Teknik og Miljø

**Afslag på ansøgning af § 16a miljøgodkendelse af
Kirkebjergvej 28, 6870 Ølgod med skemanummer 219.432
indsendt første gang den 4. juli 2020**

20. december 2023

Figur 1. Slagtesvinesti.

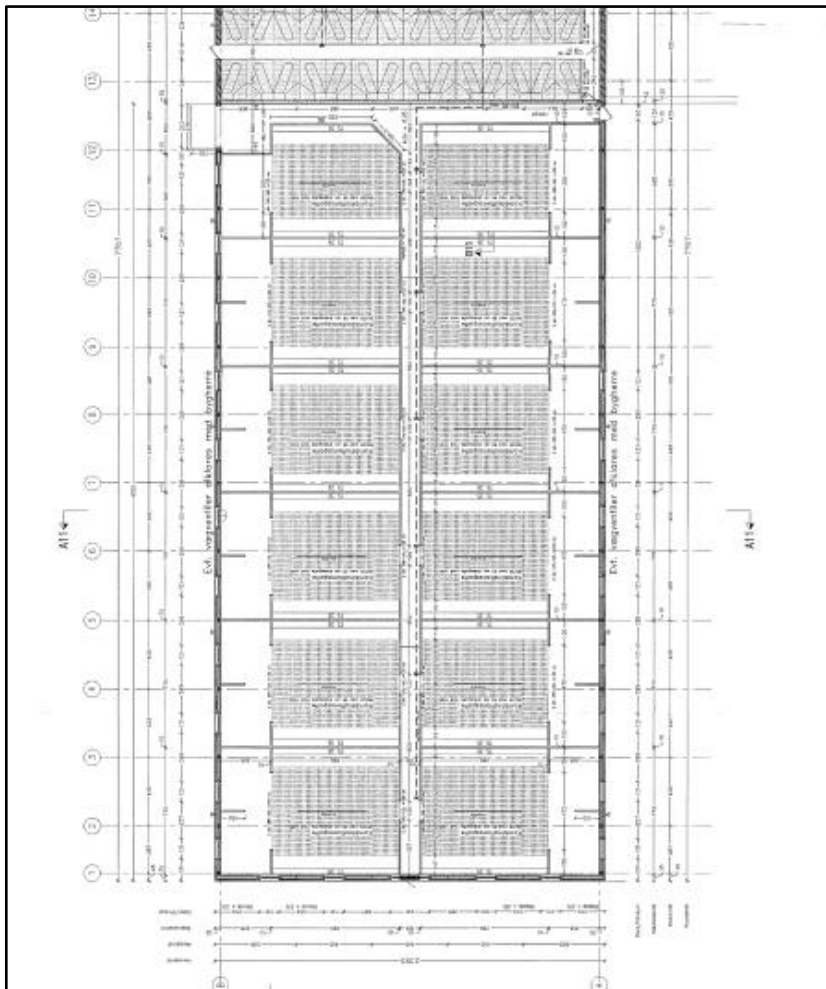
Figur 1 og 2 viser Seges anbefaling til indregning af en slagtesvinesti.

For at reducere svineri skal lejeområdet være i den ene ende og spaltearealet skal være i den anden ende. Derudover skal inventaret være åbent i den ende, hvor der er spalter. Overbrusningsanlægget skal også være i den ende, hvor der er spalter. Ved at indrette stien på denne måde reduceres svineri i stierne betydeligt.
